WYJAŚNIENIA TREŚCI SIWZ

dot.: postępowania o udzielenie zamówienia publicznego. Numer sprawy: BRG. 271.62.2017.

Nazwa zadania: **Budowa placu zabaw jako miejsca rekreacji i integracji z dziećmi niepełnosprawnymi.**

1. Lampa solarna - dot. pkt 13.

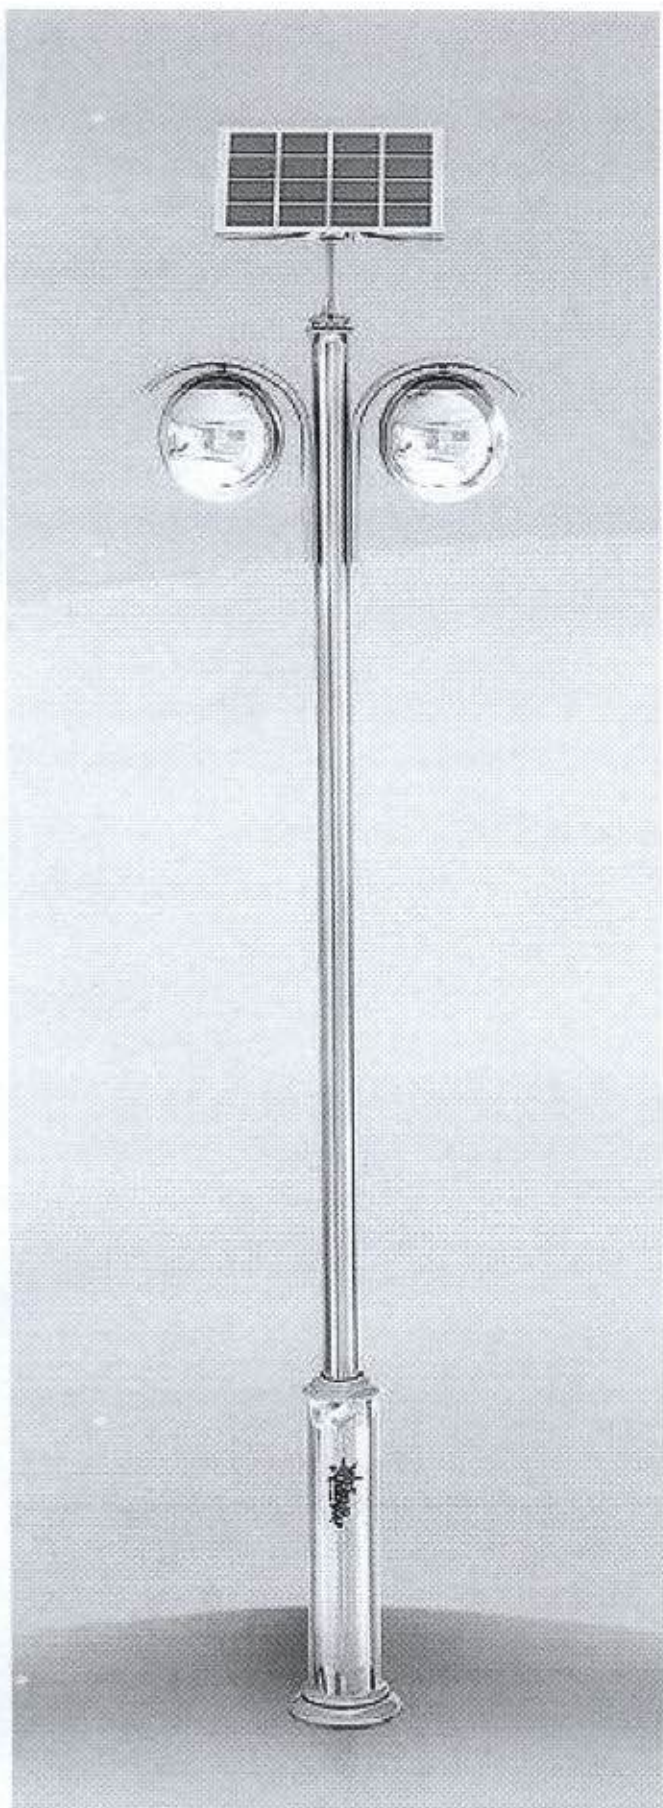
13. *Proszę o podanie parametrów technicznych lamp solarnych, które należy zamontować.*
Odp.: Dane dotyczące lampy solarnej w załączniku.

Wysokość słupa	4,5M
Materiał	ocynkowana stal
Wymiary	górna średnica 76mm /dolna średnica 159mm
Grubość ścianki słupa	2.5mm i 2,75mm
Wymiary podstawy słupa	300*300mm
Czas pracy lampy	do 8-10h/dzień
Materiał (oprawa)	klosz wykonany z tworzywa sztucznego
Wymiary klosza oprawy	Ø 400mm
Źródło światła	2 szt. po 8W LED lub świetlówka jako opcja
Stopień ochrony	IP65
Autonomia	do 3-4 dni
Moc paneli	190W
Kontroler	MPPT zabezpiecza przed przeładowaniem i rozładowaniem
Akumulator	1 szt 80Ah/12V
Typ akumulatora	żelowy lub AGM
Sposób włączania	włącznik zmierzchowo-programowalny
Dodatki	fundament i skrzynka na akumulator
